Detaljregulering for boliger i Nye Havsdalsvegen - 1. gangs behandling

Rådmannens innstilling

Fig. 2 Forslag til plankart datert 24.02.26

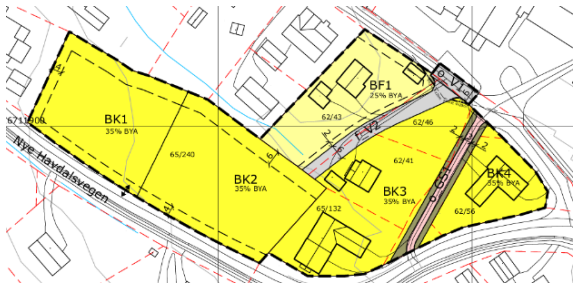
Planfremmer vil kun utvikle felt BK1 og BK2 fra gjeldende plan, og det vises til figur 1 og 2 under. Planfremmer har da ingen planer for eksisterende eneboliger i felt BF1-BF4. Planforslaget innebærer en vesentlig reduksjon av både minste uteoppholdsareal (MUA) og felles leke- og oppholdsareal per boenhet. Felt BK1 vil også komme 2 m nærmere naboeiendom i nord, samt øke maks. tillatt mønehøyde med 1 m. Tabell 1 nedenfor viser hvordan planforslaget forholde seg til gjeldende plan fra 2012.

Som nevnt, stiller gjeldende reguleringsplan krav om minimum 60 m² uteoppholdsareal (MUA) per boenhet, i tillegg til krav om leke- og oppholdsareal tilsvarende minimum 25 m² per boenhet. Intensjon fra områderegulering i 2012 var derfor sikring av romslig felles uteoppholdsareal i dette området per enhet. Foreslått småbarns lekeplass i forslag til plankart er i tråd med intensjonen fra gjeldende reguleringsplan fra 2012 når det gjelder minst 6 m avstand fra Nye Havsdalsvegen (om lag 12 m). Lekeplassen er også sentralt plassert innenfor felt BK1 og kommer derfor ikke i konflikt med parkeringsarealer.

Det sikrede lekearealet på 154 m², jf. plankart, er utformet og avsatt som lekeareal for småbarn, og er ikke ment å dekke behov for større barn og ungdom. Planfremmer har derfor ingen plasser regulert eller avsatt spesifikt for større barns lek, og viser til at behovet er ivaretatt utenfor planområdet, gjennom: 1. tennisbaner ved Bardøla, 2. løypenett og grønnstruktur, og 3. gang- og sykkelveier med direkte forbindelse til skole/idrettsanlegg.

Konklusjon: Med planområdets beliggenhet langt utenfor handelssentrum fremstår et vesentlig redusert nivå for MUA som svakt begrunnet, selv om det avsatte lekearealet for småbarn er relativt romslig og i tråd med føringer i forslag til ny kommuneplan. Rådmannen vurderer videre at boligstørrelse alene ikke gir tilstrekkelig forutsigbarhet for beboersammensetning over tid. Rådmannen har samtidig foretatt en samlet avveining mellom hensynet til et variert boligtilbud med mindre boenheter, forholdet til gjeldende reguleringsplan fra 2012, samt nyere politiske signaler knyttet til boligregulering i områder utenfor sentrum.

Rådmannen anbefaler en pragmatisk løsning i denne saken, der krav til MUA fastsettes til 25 m² per boenhet (hvorav 5m² avsettes til felles lekeareal), tilsvarende praksis i Breidablikk II, og ikke 85 m² per boenhet slik det følger av gjeldende reguleringsplan fra 2012. Foreslått

- Reguleringsbestemmelser pkt. 3.1.1.4 endres til: *'BK1-BK2: Det skal avsettes 25m² per boenhet til leke- og uteoppholdsareal, hvorav 5m² skal avsettes til felles lekeareal. Både felles og private uteoppholdsarealer kan inngå i kravet. Av lekearealet skal min. 50m² planeres og avsettes til sandlekeplass tilrettelagt for aldersgruppen 1-5 år.'*

- Tilstrekkelig leke- og uteoppholdsarealer skal sikres i plankart ift. endret bestemmelser pkt. 3.1.1.4, og planmaterialer skal oppdateres.
- Bestemmelser pkt. 3.1.3 endres til: *'I tillegg er maks bygningshøyde satt til kote 795 for BK1 og kote 794 for BK2.'*

Fig. 4 Sol-skygge

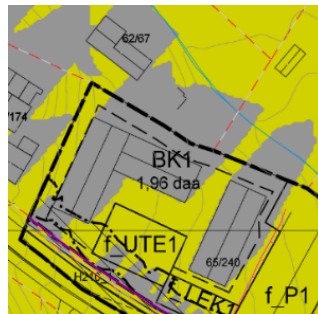
Rådmannen vurderer likevel at behovet for grønne buffersoner mot eksisterende bebyggelse i liten grad er vurdert fra et naboperspektiv i planbeskrivelsen, spesifikk mot nordvest. Sammenlignet med gjeldende plan vil foreslått utbygging av BK1 komme faktisk nærmere naboer da det foreslås en byggegrense på 4 m og ikke 6 m. Likevel, vil planfremmer øke tillatt mønehøyde i dette området (fra kote 797 til 798), selv om nabogrunneier (gnbr. 62/67) nevner at maks. mønehøyde i felt BK1 ble nettopp satt for '*å unngå at et solrikt og mye benyttet uteområde mot syd på eiendom 62/67 skulle bli skyggelagt.*'

Rådmannen vil på nytt anbefale en pragmatisk løsning i denne saken. På den ene siden er det fortsatt ønskelig å etablere en grønn buffer mot nord, og en byggegrense på 6 meter gir større handlingsrom for etablering og ivaretagelse av dette. På den andre siden vil en innskrenkning av byggegrensen mot nord kunne frigjøre mer areal til solbelyste uteoppholdsarealer mellom den planlagte bebyggelsen i BK1 mot sør.

Det vises til figur 3 og 4 nedenfor, som illustrerer henholdsvis planområdet nordvestre hjørne i gjeldende reguleringsplan (figur 3) og sol- og skyggeforhold mot gnr. 62/67 ved vårjevndøgn, med tenkt bebyggelse innenfor felt BK1 (figur 4). Plasseringen av bebyggelsen i figur 4 er kun ment som en veiledende illustrasjon, og det er fastsatt byggegrense som vil være styrende for endelig plassering av bebyggelsen.

Konklusjon: Planfremmer begrunner nærmere/ høyere bebyggelse i felt BK1 ved at '*formålet med planarbeidet er å legge til rette for små boenheter (studentboliger/ sesongarbeidere)*', samt at det er nå utarbeidet en sol /skyggeanalyse for vårjevndøgn. Som nevnt, ønsker ikke planfremmer å låse formålet til studentboliger så rådmannen kan vanskelig ser at dette kan brukes som begrunnelse. Siden en utbygging av felt BK1 vil komme 2 m nærmere nabogrensen, anbefaler rådmannen en tilværende / kompenserende reduksjon av 2 m maks. mønehøyde i felt BK1 (fra kote 797 til 795, jf. sin innstilling).
